建设项目环境影响报告表

项目名称：河南硅烷科技发展股份有限公司硅烷管输项目

河南硅烷科技发展股份有限公司硅烷管输项目环境影响报告表评估意见修改说明

环境影响报告表技术评审意见

附图 3 硅烷科技管线布置示意图

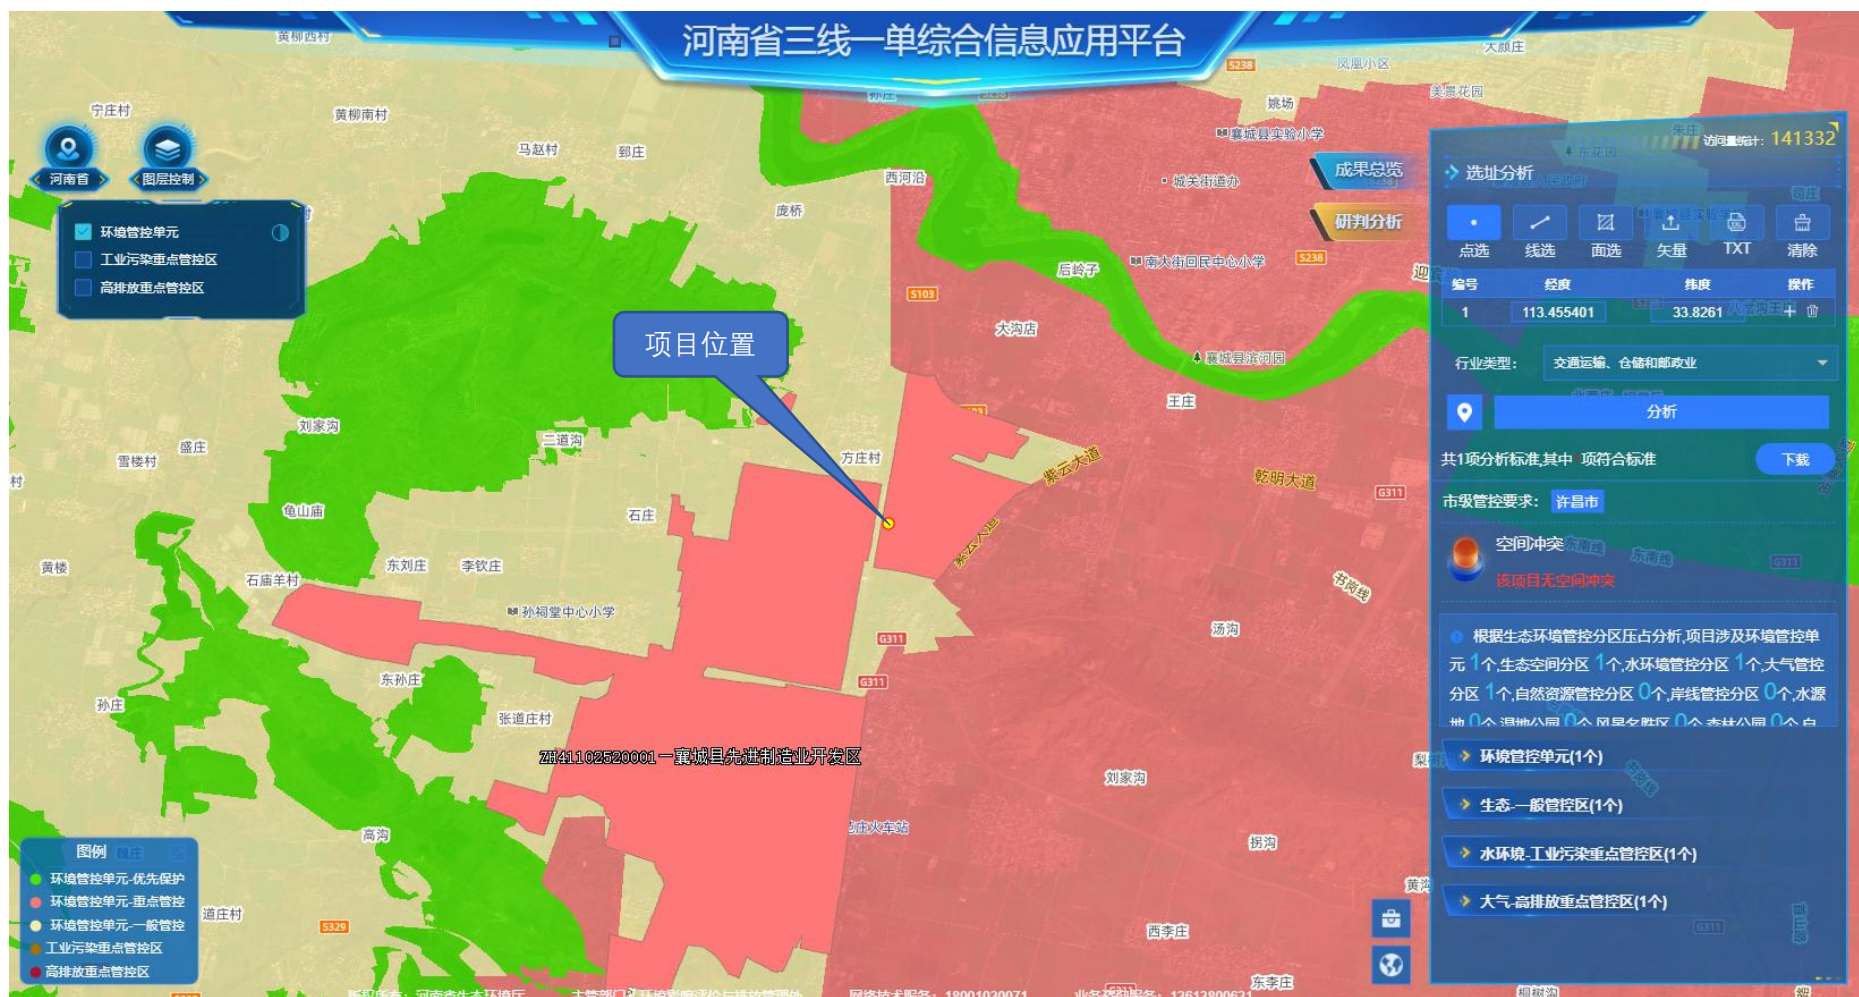
3、完善项目环保投资、“三同时”验收一览表及风险设施投资一览表；细化环境保护措施监督检查清单。完善平面布置图等附图、附件。

序号	技术评审意见	修改内容综述及对应页码
1	完善主要设备设施规格型号、数量等	完善了主要设备设施规格型号、数量等，见 P20~P21
	细化敏感目标调查，完善区域环境质量现状调查	细化了敏感目标调查，见 P39 完善了区域环境质量现状调查，见 P35~36
	完善输送管线前后衔接相关建设内容，完善依托开发区公用管廊可行性分析	完善了输送管线前后衔接相关建设内容，见 P18~19 完善了依托开发区公用管廊可行性分析，见 P29~30
2	细化施工相关内容、完善产污环节分析，有针对性的提出施工生态保护措施	细化了施工相关内容、完善了产污环节分析，见 P27、P28 并有针对性的提出了施工生态保护措施，见 P43~44、48~52
	核实硅烷理化性质及风险特性，核实硅烷最大存在量，完善风险评价等级及风险识别内容，细化硅烷泄漏相应的风险应急防范措施及风险管理内容	核实硅烷理化性质及风险特性，见环境风险专项评价 P10~11 核实硅烷最大存在量，见环境风险专项评价 P10 完善风险评价等级及风险识别内容，见环境风险专项评价 P15~19 细化硅烷泄漏相应的风险应急防范措施及风险管理内容，见环境风险专项评价 P24~31、34~37
3	完善项目环保投资、“三同时”验收一览表及风险设施投资一览表；细化环境保护措施监督检查清单	完善了项目环保投资，见 P54 完善了“三同时”验收一览表，见 P54~55 风险设施投资一览表，见环境风险专项评价 P39 细化了环境保护措施监督检查清单，见 P56~P58
	完善平面布置图等附图、附件	完善了平面布置图等附图、附件，见附图、附件
